## Memo

Documentnr. ASD-MEM-xxxx

Onderwerp Afdichtingsrubber N-Schuiven spuisluizen ASD (DOV en KWZ)

**Schematische weergave van lekwaterstroom bij gesloten schuif**

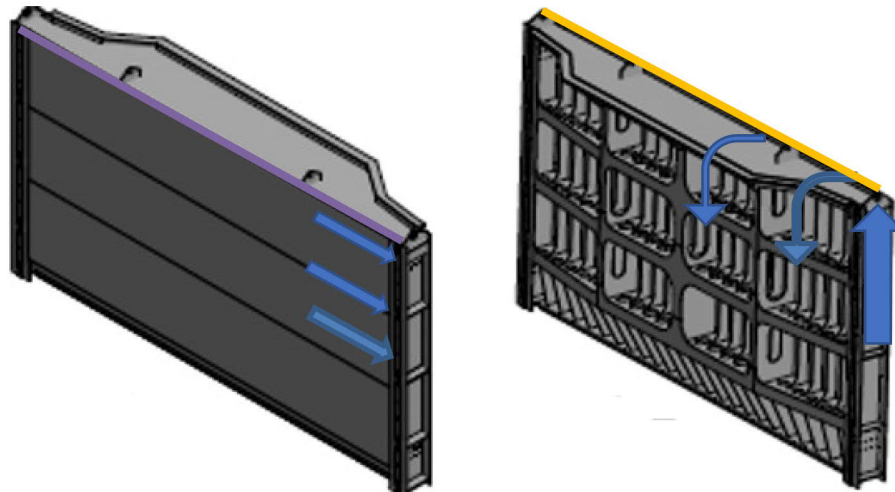
Waterdichting van de schuif was voorzien door een rubberafsluiting op de drempel, geleiding in de sponningen en een afdichting aan de bovenzijde ten behoeve van Keren Hoogwater. Door toepassing van de bovenbalk verschuift de waterdichting bovenzijde schuif van de zuid naar de noordzijde van de noordelijke schuif (Waddenzee). Bij het keren van hoogwater uit de Waddenzee wordt de schuif tegen de geleiding aan de zuidzijde aan gedrukt. Op dat moment sluit de nieuwe afdichting tegen de bovenbalk niet langer aan op de bovenafdichting waardoor er een lekdebiet ontstaat.

Bij waterstanden boven de +2,8 m NAP (excl. toekomstige verzakkingen spuigroep) kan, in gesloten toestand, water langs en dan over de noordelijke schuif stromen, en kan er niet meer voldaan worden aan SYS-1779 (lekdebiet hoogwater). In overleggen heeft RWS aangegeven dat dit onwenselijk is, in verband met mogelijke verzilting van het IJsselmeer water.

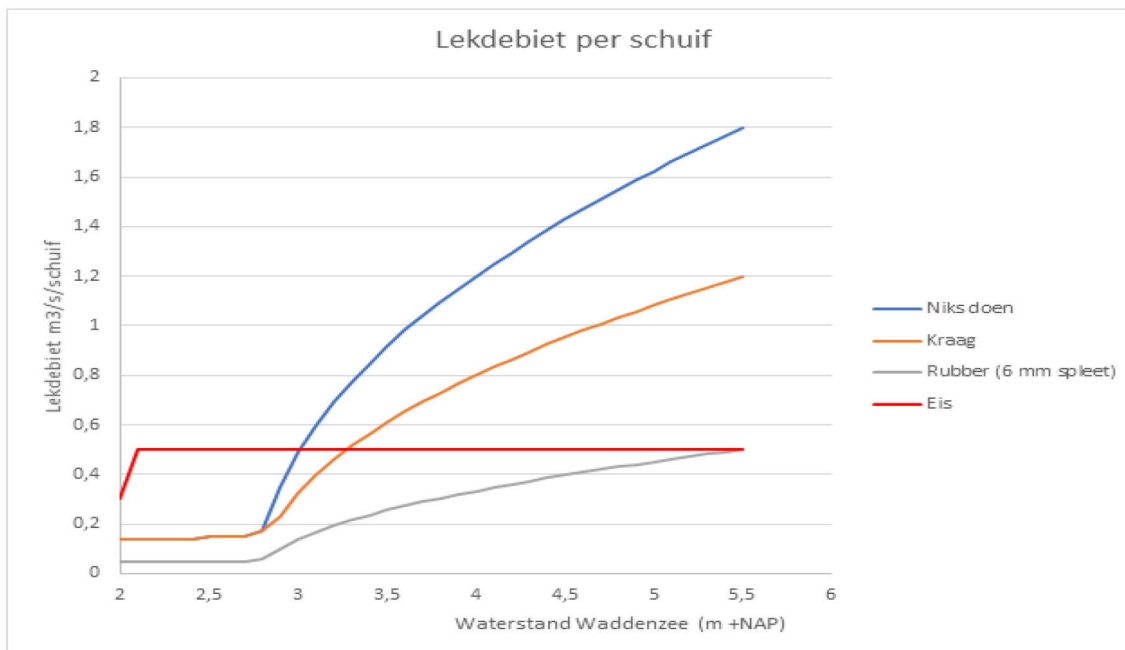
Om een keuze in de aanpak hiervoor beter inzichtelijk te maken zijn er 3 opties beschouwd (met de bijbehorende **geschatte** lekdebieten; zie indicatieve grafiek):

1. Niks doen, afdichting zoals eerder bedacht met D-glide en hakoriet als geleidingen en afdichting). Hierbij loopt het water van 2,8 m over de schuif (zie grafiek);
2. Toevoegen van een kraag aan weerszijde van de schuif. Deze kraag kan niet volledig afdichten, omdat de schuif in zijdelingse richting speling nodig heeft;
3. Toepassen van een extra rubber om de gehele hoogte van de schuif (er is nu gerekend met een spleet van 6 mm) dit zouden we kunnen verbeteren.

N.b: In deze grafiek wordt verondersteld dat langs het onder rubber en boven rubber geen lekkage optreedt.

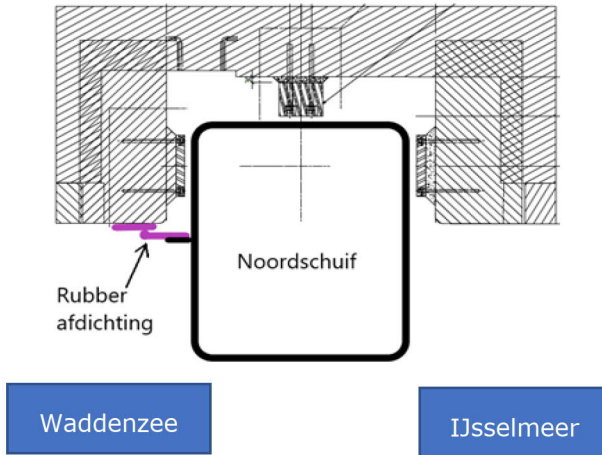
De rubbers zijn bedacht aan de noordzijde van de noordelijke schuif t.h.v. de sponning afdichting.
